前回審査会（令和元年9月9日）における指摘事項並びに事業者及び事務局の見解

(仮称) 田原中山風力発電事業

計画段階環境配慮書

指摘事項と事業者の見解
補足説明資料

図2-2-3
風車設置予定位置周辺の航空写真
「出典：空中写真 財団法人日本地図センター
平成16年入手」

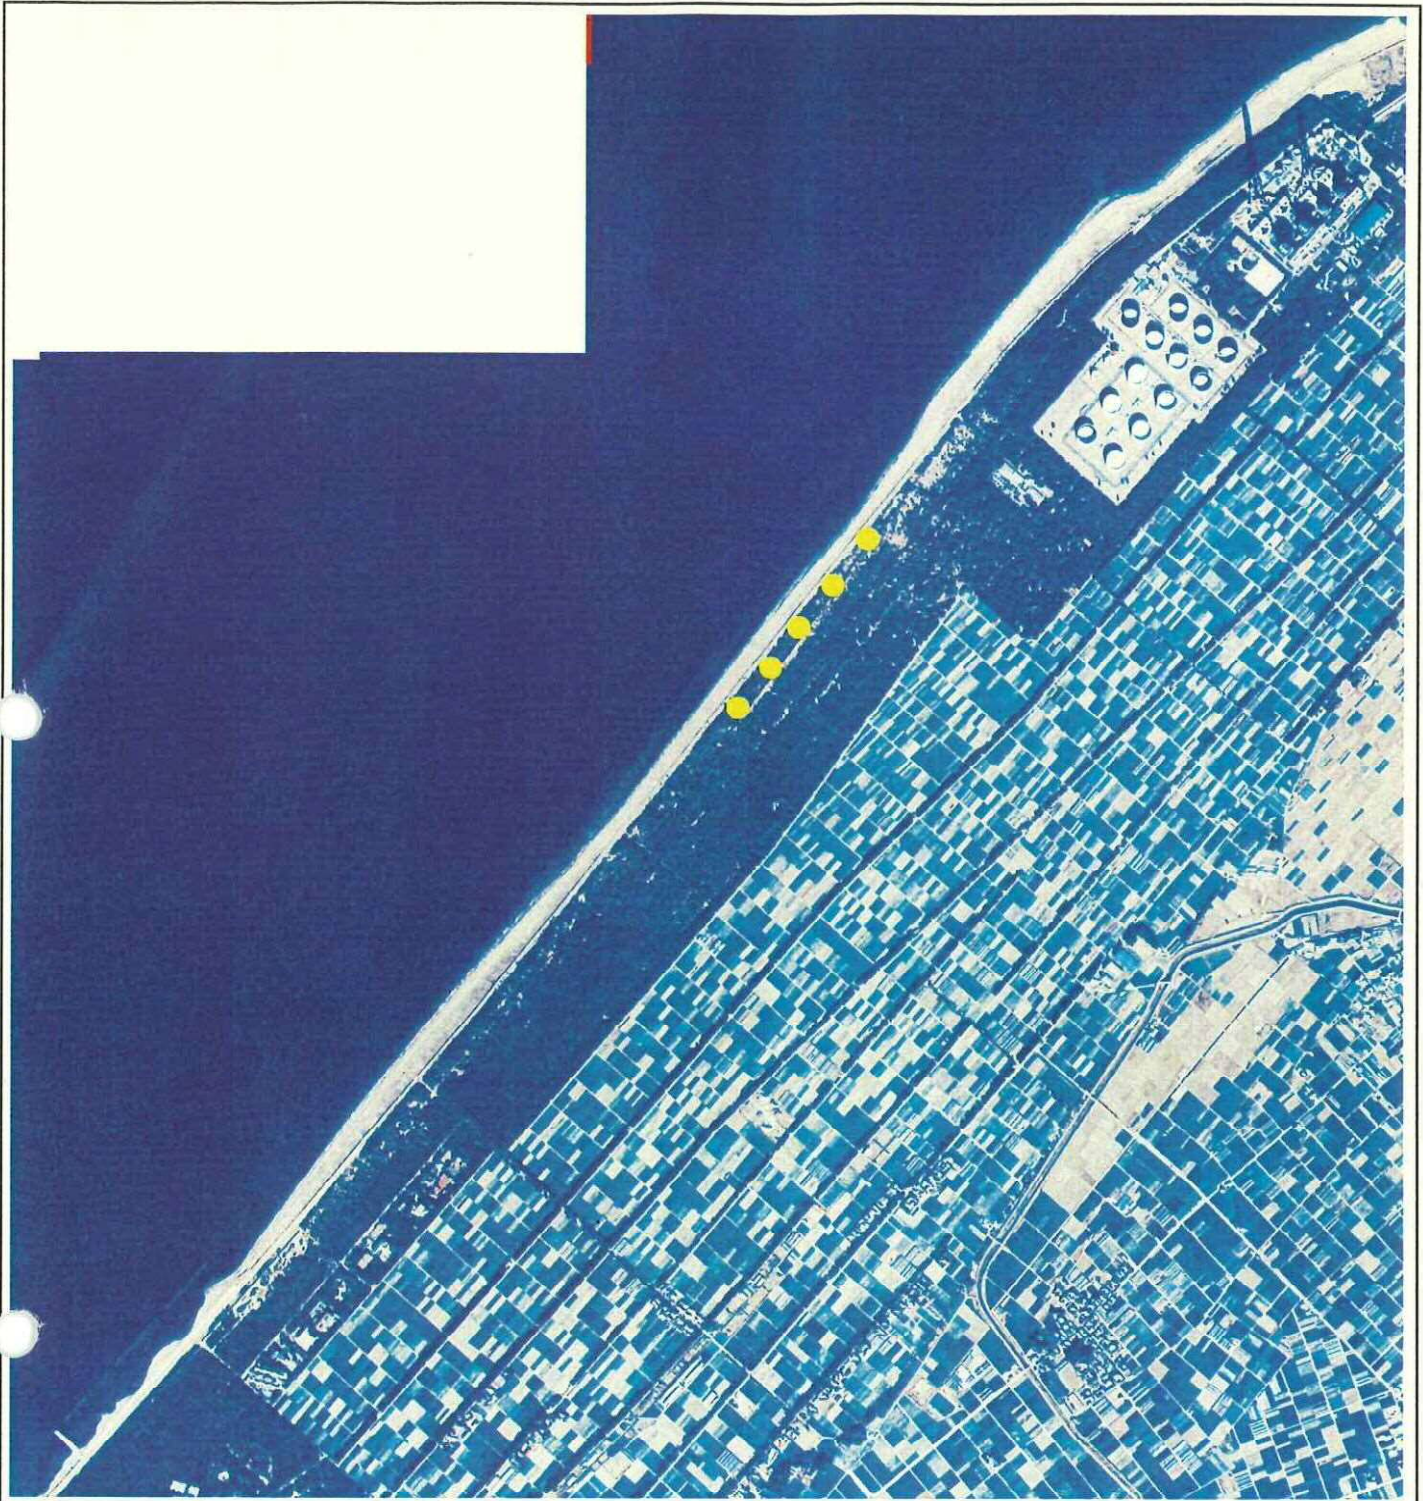
番号	指 摘 事 項	事 業 者 の 見 解
2	<p>隣接する渥美風力発電所の詳細な配置及び諸元（本事業との比較を含む）、周辺住民からの苦情の有無を示すこと。</p> <p>また、騒音・低周波音、鳥類及び周辺の眺望点からの景観等に係る自主アセス及び環境モニタリングの結果を示すこと。</p>	<p>隣接する渥美風力発電所においては、風車設置前の許可手続き時および供用開始後に、其々「風力発電のための環境影響評価マニュアル」（平成15年 独立行政法人 新エネルギー・産業技術総合開発機構）に準拠した手法で環境調査を実施しております。（なお、当時は法的な制約がなく、外部への縦覧および説明会の開催は行っておりません。）</p> <p>詳細な配置：補足説明資料1～2ページをご参照下さい。</p> <p>諸元：（既設）ハブ高64.7m、ローター径70.5m（補足説明資料3～4ページ） （新規）ハブ高84～85m、ローター系103～105m</p> <p>周辺の住民からの苦情：特になし。平成18年の運転開始以降、地元自治体に苦情は寄せられていないことをご報告いただいているとともに、地元管理会社、本社ならびに地域自治会に対しても苦情は報告されておられません。</p> <p>騒音・低周波音：補足説明資料5～8ページをご参照下さい。</p> <p>鳥類：重要な種のバードストライクは確認されていません（補足説明資料9～10ページ）。</p> <p>周辺の眺望点からの景観：1～5号機については周辺9地点を設定し、モンタージュを作成し、垂直視野角を計算しました（補足説明資料11～14ページ）。</p>
